BOJADŁA - PAŁAC
UL. KOŚCIELNA NR 1
PROJEKT ZAMIENNY

RZUT PODDASZA - PROJEKT ZAMIENNY

PRACOWNIA PROJEKTOWA RENOWACJA 66-006 ZIELONA GÓRA UL. OCHŁA - HENRYKA ŁASAKA NR 1			
Nazwa i adres:	BUDYNEK USŁUGOWY - PAŁAC BOJADŁA UL. KOŚCIELNA NR 1		
Tytuł rysunku:	RZUT PODDASZA - PROJEKT ZAMIENNY		
Projektant:	mgr inż. arch. DOROTA KRUPKA	Upr. 167 / 82 / ZG DO PROJ. ARCHITEKTURY BEZ OGRANICZEŃ	
Sprawdził:	mgr inż. arch. GRAŻYNA GIELAROWSKA	Upr. 5 / 79 / ZG DO PROJ. ARCHITEKTURY BEZ OGRANICZEŃ	
Data opracowania:	01.2020r.	Skala: 1 : 100	Nr rys. 5/Z

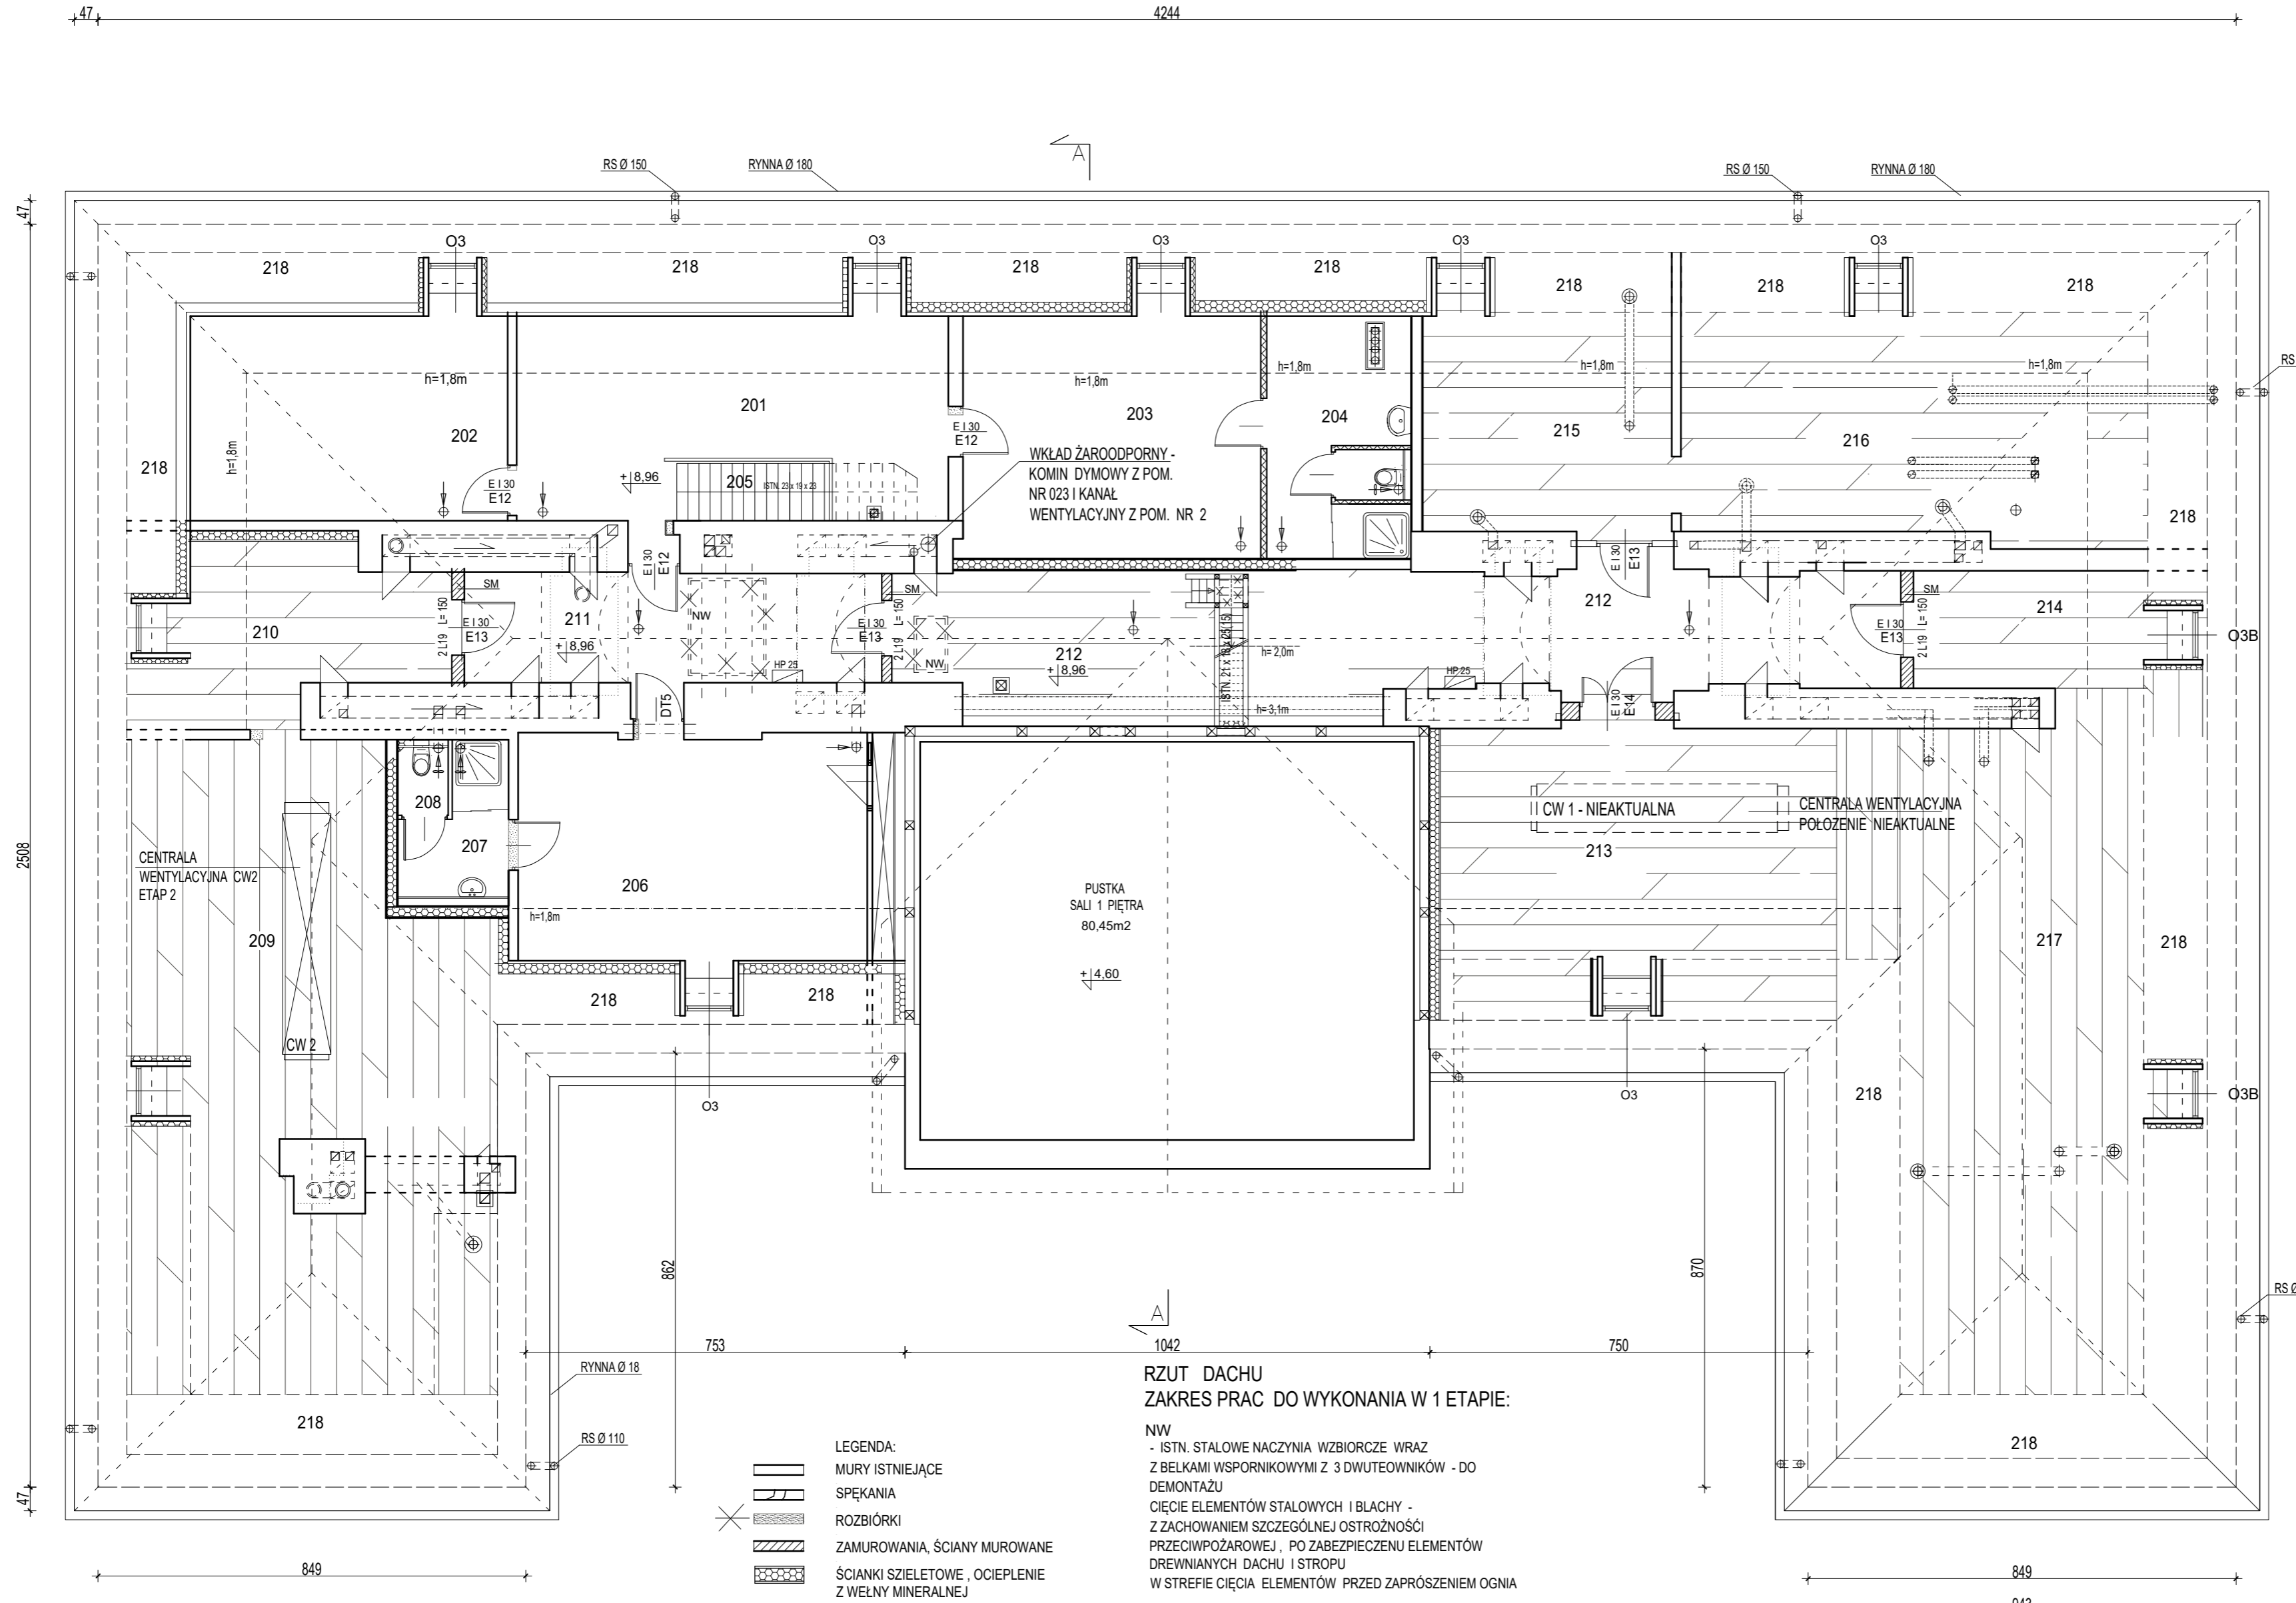
NA PODDASZU ZMIANY DOTYCZĄ ROBÓT
ZWIĄZANYCH Z LIKWIDACJĄ CENTRALI
WENTYLACYJNEJ NR 1

1. ODSTĄPIENIE OD MONTAŻU CENTRALI WENTYLACYJNEJ NR 1
2. ODSTĄPIENIE OD WZMOCNIENIA STROPU ZA POMOCĄ BELEK STALOWYCH (POD NIEREALIZOWANĄ CENTRALĄ CW1)
3. ROZWIĄZANIE WENTYLACJI NAWIEWNO-WYWIEWNEJ DLA POMIESZCZEŃ 1 ETAPU - WG PROJEKTU BRANŻY SANITARNEJ
4. WYPROWADZENIE KANAŁÓW WENTYLACYJNYCH Z POMIESZCZEŃ OBJĘTYCH 1 ETAPEM , MONTAŻ WKŁADU STALOWEGO ŻAROODPORNEGO W KOMINIE W PIONIE Z POM. 023 (KOCIÓŁ C.O. W PIWNICY)

NW
- ISTN. STALOWE NACZYNIWA WZBIORCZE WRAZ
Z BELKAMI WSPORNIKOWYMI Z 3 DWUTEOWNIKÓW - DO
DEMONTAŻU
CIĘCIE ELEMENTÓW STALOWYCH I BLACHY -
Z ZACHOWANIEM SZCZEGÓLNEJ OSTROŻNOŚCI
PRZECIWOŻAROWEJ , PO ZABEZPIECZENIU ELEMENTÓW
DREWNIANYCH DACHU I STROPU
W STREFIE CIĘCIA ELEMENTÓW PRZED ZAPRÓSZENIEM OGNI

SM
ŚCIANKI MUROWANE - DOKŁADNA LOKALIZACJA
DO USTALENIA NA BUDOWIE - SZTUK 3
POD OKRYCIEM BELEK STROPOWYCH POMIĘDZY BELKAMI
OSADZIĆ 2! NP 160 POŁĄCZONE PRZEWIĄZAKAMI CO 70CM, STAL
ZABEZPIECZYĆ ŚRÓDKAMI PRZECIWRZEWNYMI
STOPKI OSIATKOWAĆ I OTYNKOWAĆ , NA BELKACH WYMUROWAĆ
ŚCIANKI
